Dato	06.03.2023
Vår referanse	2021/60165-5
Dykkar referanse	
Sakshandsamar	Lillian Bakke Byrknes
E-post	Lillian.Bakke.Byrknes@vlfk.no
Telefon	45638702

## Uttale - Begrensa høyring - detaljreguleringsplan - Ytre Eidsnes - gnr. 215 bnr. 2 mfl - PlanID 46312020004 - Alver kommune

Utsnitt frå revidert plankart datert 09.02.2023 og utsnitt frå C-teikning datert 16.02.2023

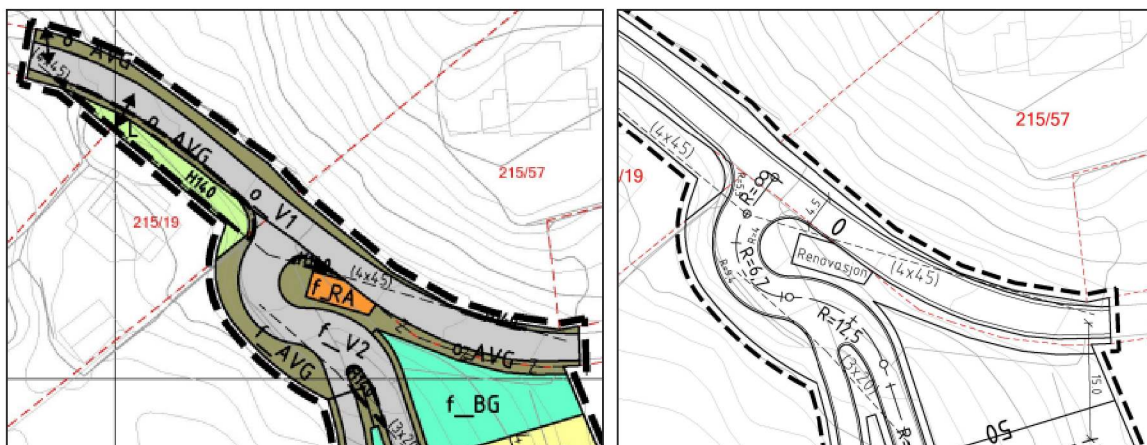
Alver vurderer at endringa som er mest aktuell for Vestland fylkeskommune er at det er lagt inn eit areal for renovasjon i planen. Arealet ligg innanfor byggegrensa på 15 meter frå vegmidte. Det er tenkt som eit planert område for oppstilling av renovasjonsdunkar. Arealet er plassert utanfor siktssona, då det kan hindre sikt i periodar.

Vi er positive til at areal for renovasjon vert lagt utanfor siktsona. Vi meiner likevel at det må sikrast at det er dette avsette arealet som vert brukt til oppstilling for renovasjonsdukane slik at dei ikkje hamnar i siktsona. Dette kan eventuelt løysast med nivåforskjell mellom f\_RA og o\_AVG. Utforminga bør takast med i føresegna til arealet.

I uttalen vår datert 10.12.2021 bad vi om nye teikningar for avkøyrsla til fylkesveg blant anna fordi vi meinte at svingradius var for liten. Vi ser no at det reviderte plankartet no visar svingradius 5,5 i retning venstre ut av avkøyrsla og svingradius 4 i retning høgre.

Vi er positive til at dei nye teikningane viser ei betre utforming av avkøyrsla. Men vi meiner framleis at avkøyrsla til fylkesveg skal vera godkjent før det vert gjeve igangsetjingsløyve. Vi skreiv under vår merknad om rekkefølgekav:

Vi meiner det nye rekkeføljekravet ikkje tek heile merknaden vår til følgje, vi meiner at avkøyrsla må vera ferdig utbetra og godkjent som ein del av rekkeføljekravet før det kan gjevast IG for bygging av nye bustadar.
